お客様各位

ピュアフィット SIB 製品(PFMS250 及び PFT375)の表示変更について

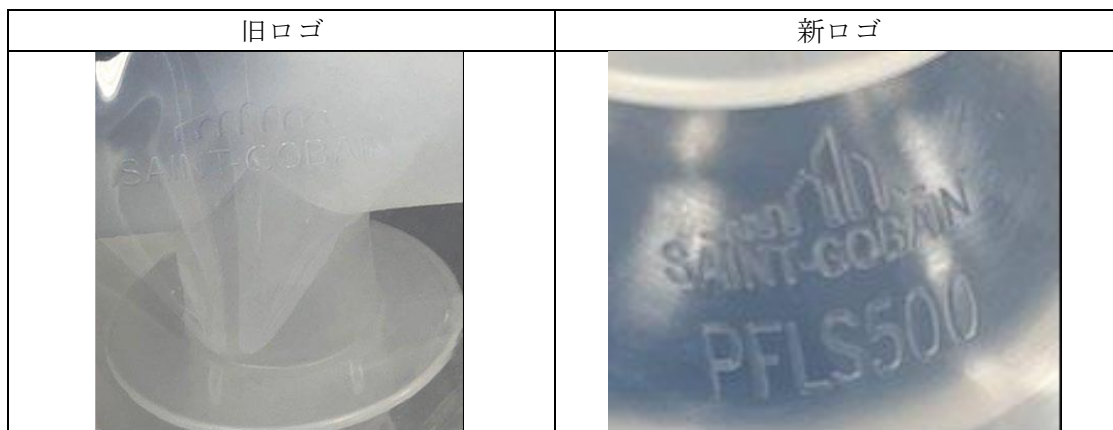
サンゴバン トラバースシティ工場では、増加する需要に対応し事業継続性を高めるためピュアフィット SIB 製品の新規金型を導入します。その金型による製品表示（ロゴ）が以下のように変更になります。
